第5回 津駅西口駅前広場エリアマネジメント会議

～津駅西口駅前広場基本計画(案)作成に向けた考え方～

令和7年2月10日
津 市

2 第4回会議で示した配置計画案(Ver.4) 令和6年12月20日

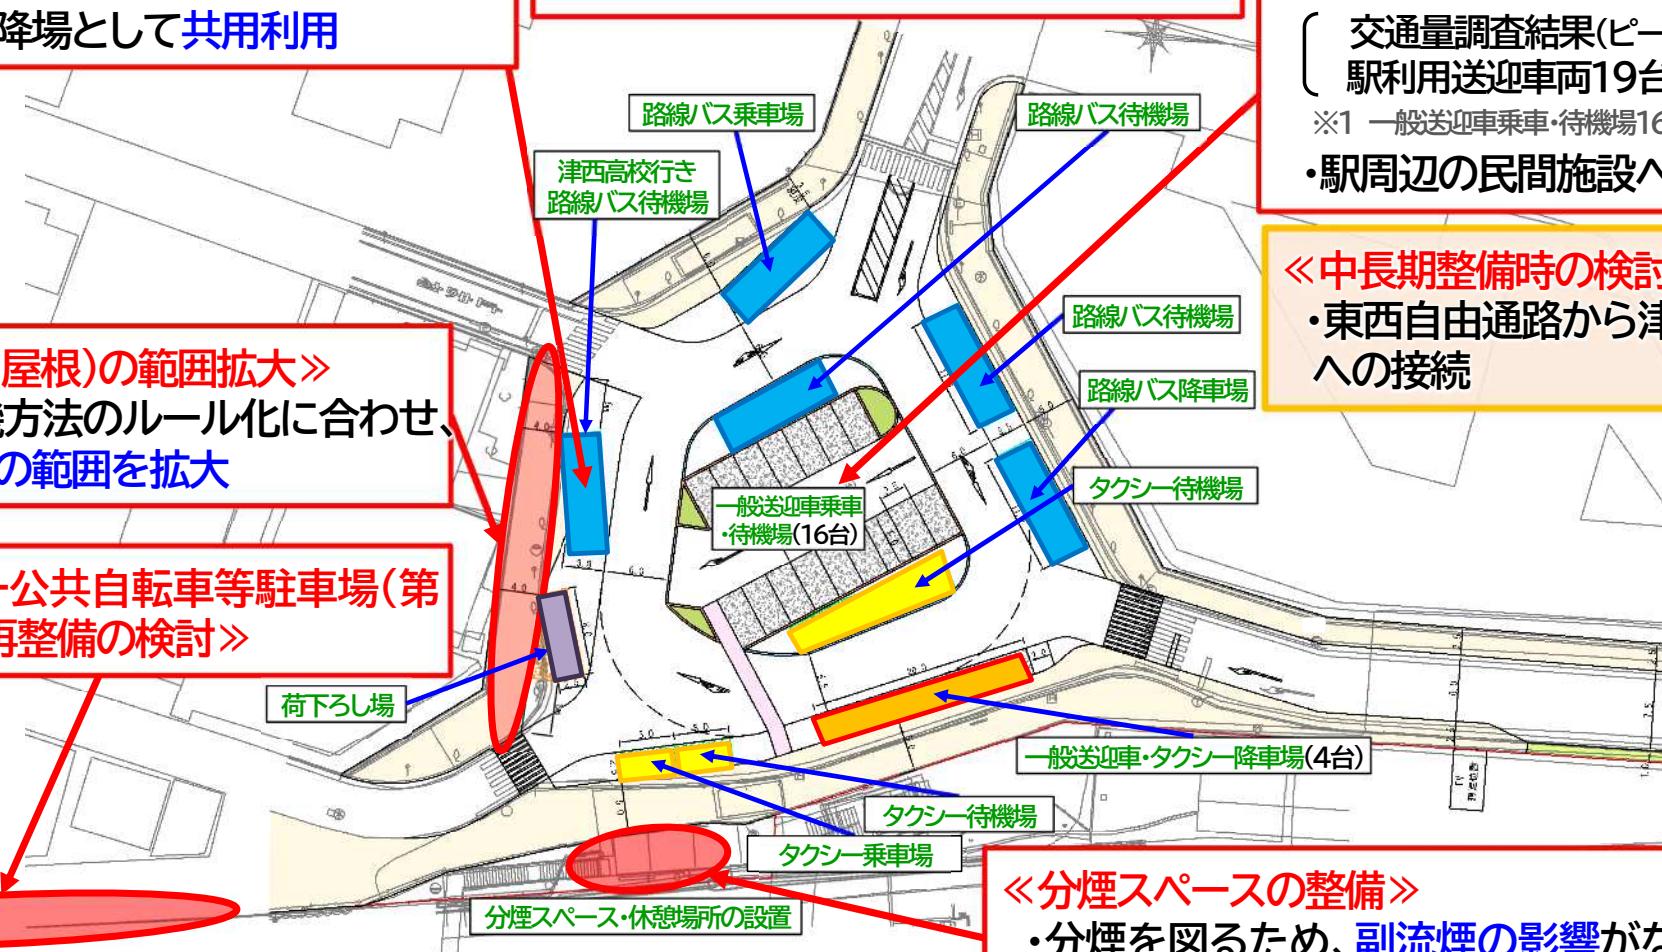
- ・一般送迎車・タクシー降車場に駐車されないよう方策が必要
- ・一般送迎車乗車・待機場での駐車(後部ハッチの開閉、荷物置き)が、タクシー待機場へ影響しないように計画してほしい

- ・駅利用者以外の駐車、長時間駐車、放置駐車等に対応する仕組みが必要

- ・分煙施設の設置により副流煙が非喫煙者に影響を与えないよう配慮が必要

詳細設計において周知看板、駐車枠の配置、車止め設置等について検討する

3 第4回会議で示した第一駐輪場の再整備イメージ

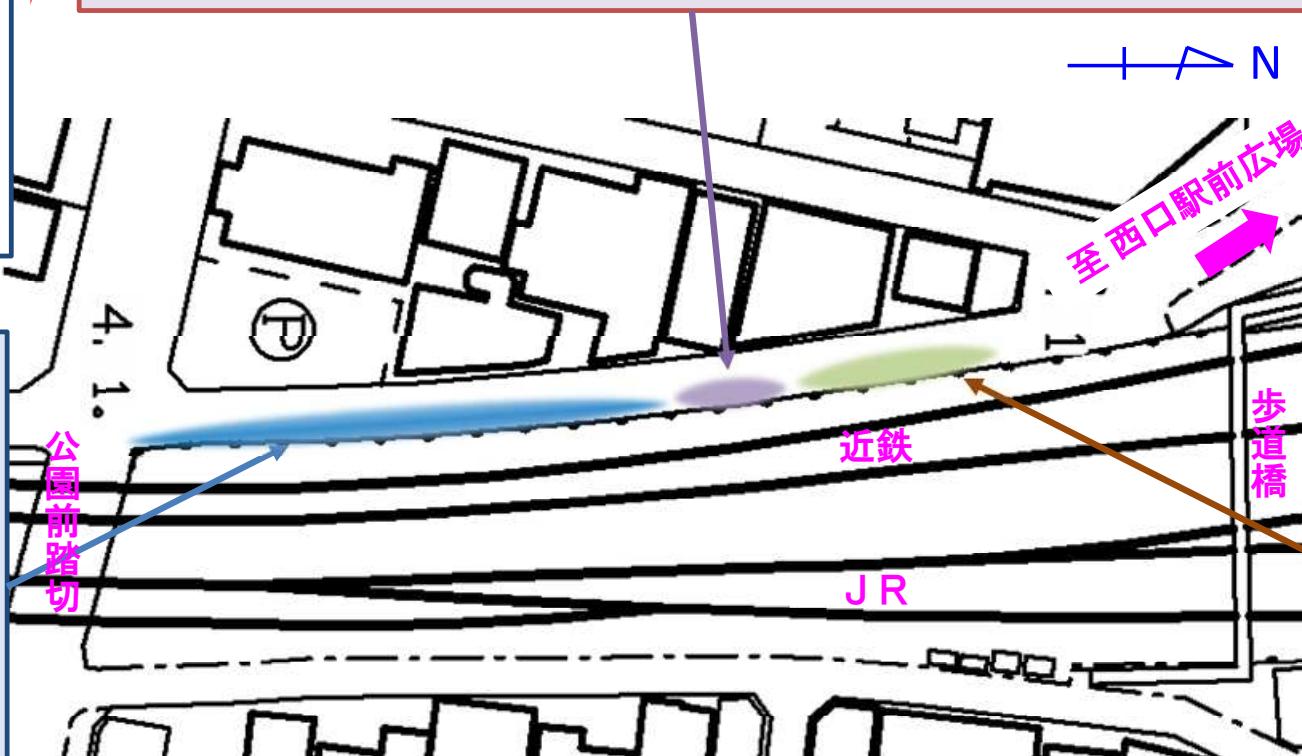
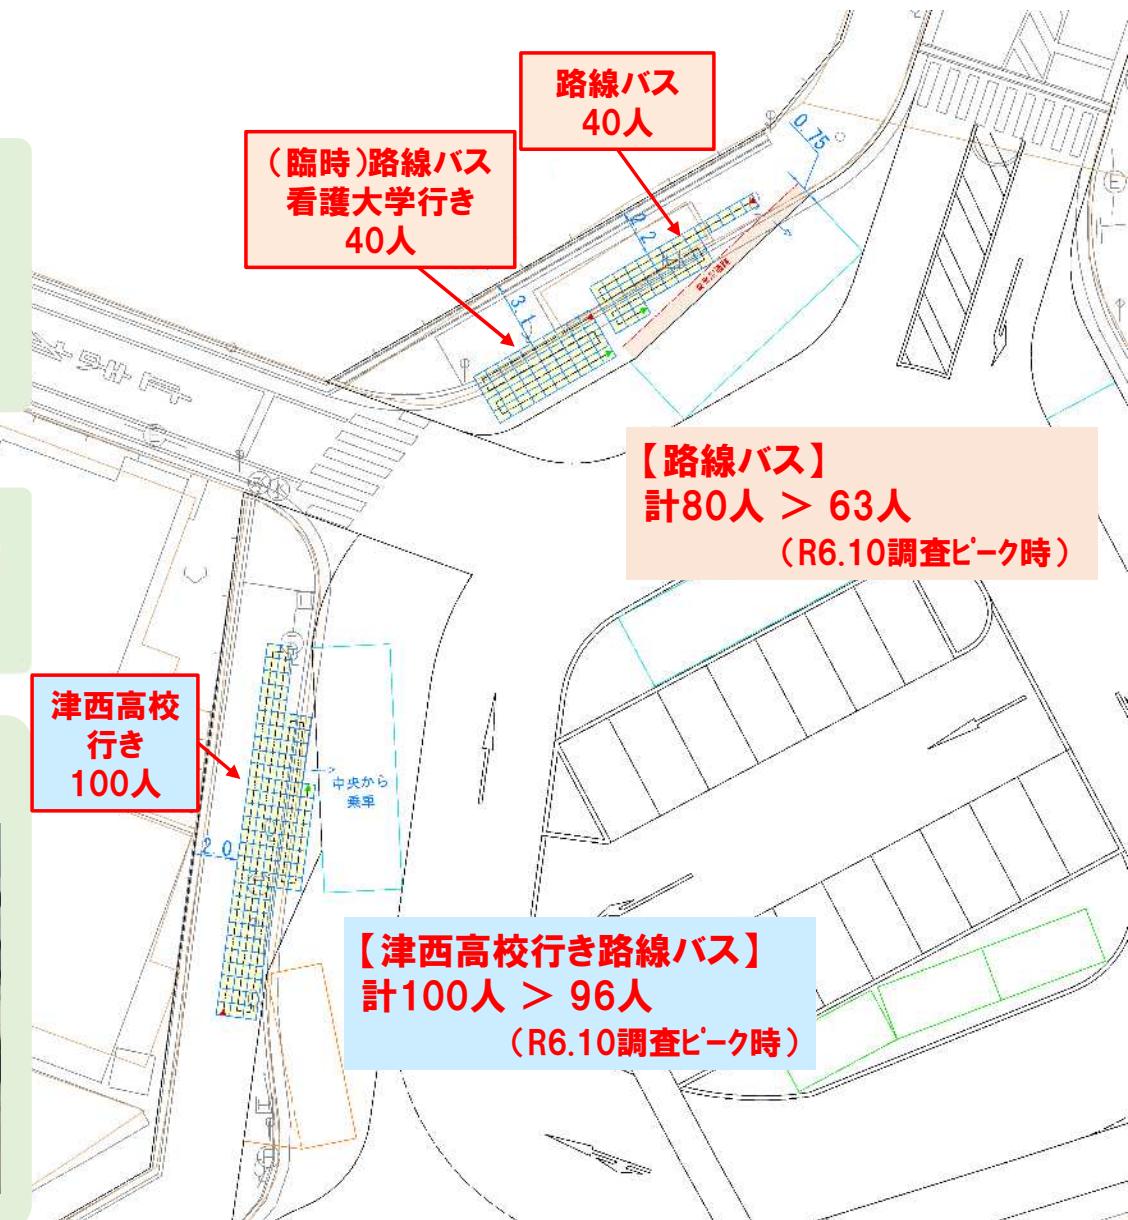
- ・シェアサイクルは、他都市で失敗している事例があるので、安易に方針を決定するのではなく、しっかりと事前検討を行う必要がある

- ・サイクルラックの設置により整序化される一方、駐輪台数減少に伴う乱雑な駐車を懸念
- ・新型モビリティの導入にあたっては、需要調査等に基づき検討すべき
- ・滞留空間整備による通行の妨げ・マナー悪化・事故リスクの増加等を懸念

※ 津駅西第一公共自転車等駐車場の再整備については、現在実施中の官民連携可能性調査の結果等を踏まえ、今後の方針を決定します。

- ・大門・丸之内地区シェアサイクル実証実験から、津駅との移動形態が多いことを確認
- ・交通結節点の機能強化、周辺地区や観光への回遊性の向上を図るため、津駅周辺エリアにポートを設置し、津駅を中心とした新型モビリティの導入可能性について調査
- ・実証実験を行いながら、需要や運営・管理方法について検討
